ATTENTION

WARNING

Plan de filage FD-003

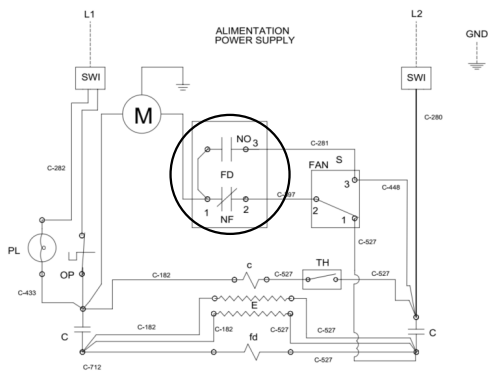
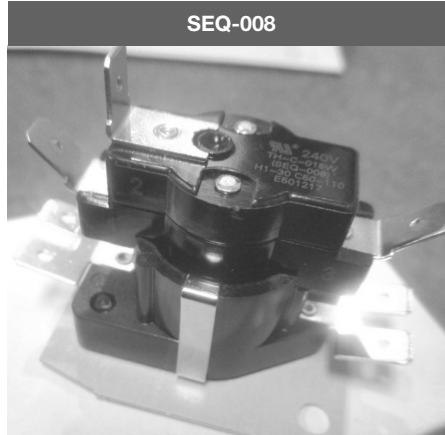
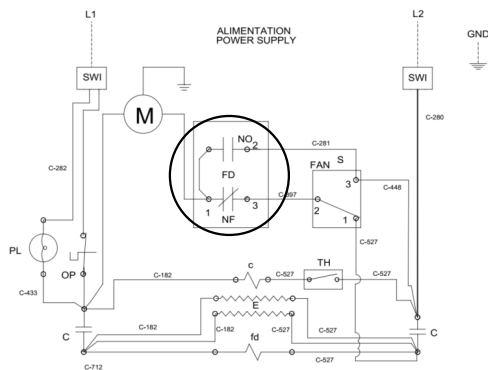
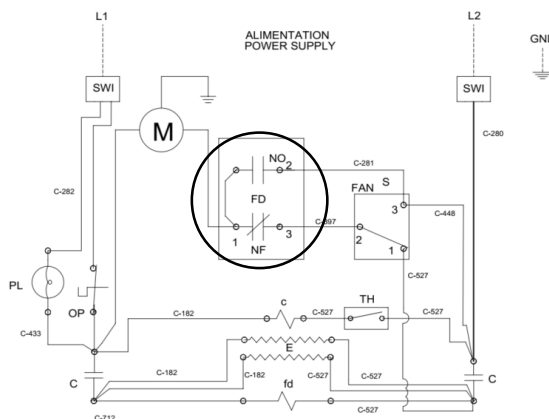
Il est primordial de suivre le plan de filage associé au FD-003, car les terminaux #2 et #3 sont inversés par rapport au SEQ-008. Si le client installe un FD-003 et le branche comme un SEQ-008, cela provoquera un arrêt du moteur pendant le chauffage.

Suivre le plan de filage.

Wiring diagram FD-003

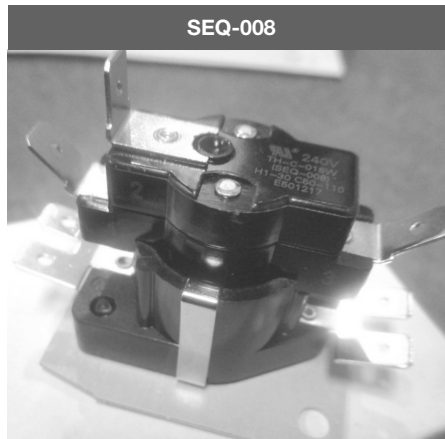
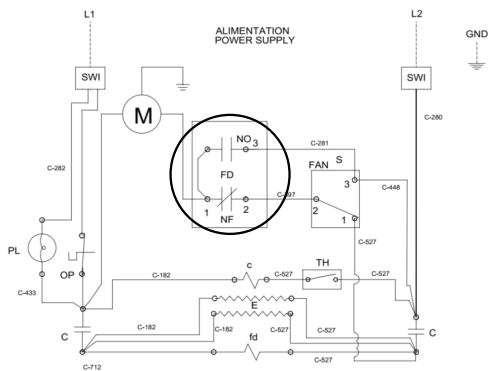
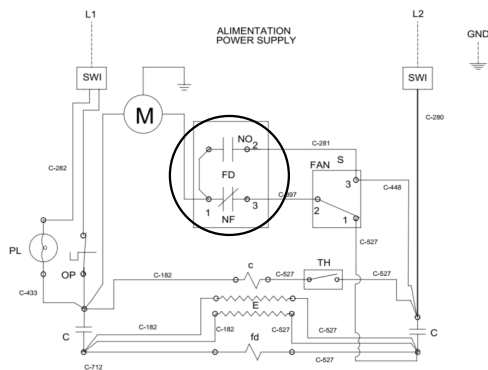
It is essential to follow the wiring diagram for the FD-003, as terminals #2 and #3 are reversed compared to the SEQ-008. If the customer installs an FD-003 and wires it like an SEQ-008, it will cause the motor to stop during heating.

Follow the wiring diagram.
